**Ehitusloa taotlus nr 2511271/01595 kooskõlastusest  
keeldumine ja nõuete esitamine ehitusprojektile riigitee  
nr 15176 maaüksuste piirides ja tee kaitsevööndis  
Viraksaare külas Järvamaal**

Olete Transpordiameti (TRAM) kaasanud ehtisregistris (Ehitusloa taotlus nr 2511271/01595, menetlus nr 474541) Ehitusloa taotluse menetlusse. Koos ehitusloa taotlusega on ehtisregistris esitatud ka ühisveevärgi ja -kanalisatsiooni (ÜVK) ehitusprojekt, Aarens Projekt OÜ töö nr P-30/2024 „Jõhvika tee ja Muraka tee elamukruntide vee- ja kanalisatsioonitrassid“ eelprojekti staadiumis (edaspidi *Projekt*).

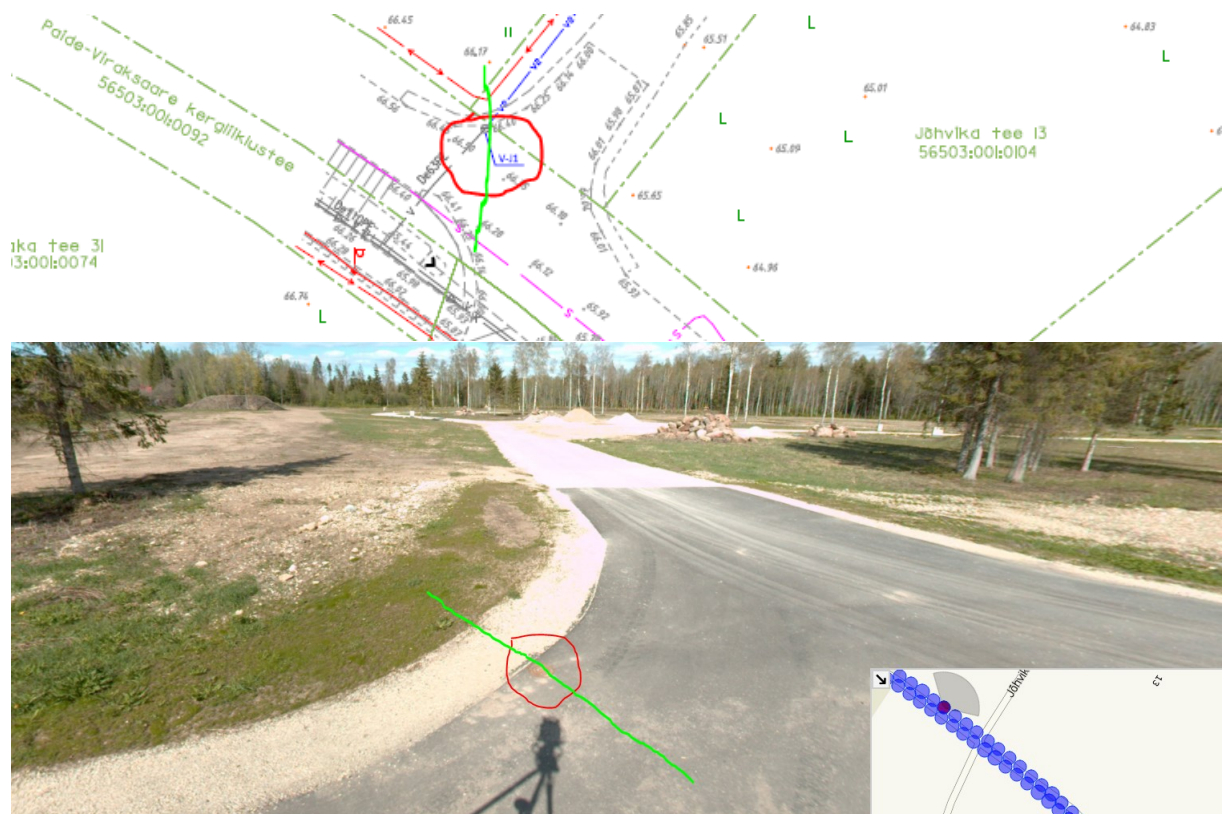
7. Teie projektis on ette nähtud tehnovõrkude ühenduskoht sõlmes V-J1 ja eeldatavasti teostada ehitustööd lahtise kaevuga

Kuid *Projekti* koosseisus puuduvad taastamise (sh asfaltkatte, riigitee mahasõit jne) joonised riigitee tee piirides – palume lisada.

8. Taastamise projektjooniste koosseisus palume esitada ristlõikejoonis (**markeeritud rohelisega**), kus näidatud taastamine koos astmetega.
9. Katete (katendi) taastamisel tuleb riigitee poolse kaeviku nõlvas lähtuda varisemisnurgast  $53^\circ$  ja katendi astmed 0,50 m ; asfaltsegu riigitee piirides AC 16 surf täitematerjalide nõue tuleb võtta EVS 901-3:2021 Tabel 7 veerg AKÖL 900-1499, kuna riigiteedel tehakse libedustõrjet kloriididega ja seetõttu peab külmakindluse nõue asfaltsegudes jämetäitematerjalidel olema täidetud.
10. Teie projekti koosseisust puuduvad isikliku kasutusõiguse (IKÕ) ala plaanid riigitee teemaal – palume lisada.
11. Joonised palume esitada ka dwg formaadis.
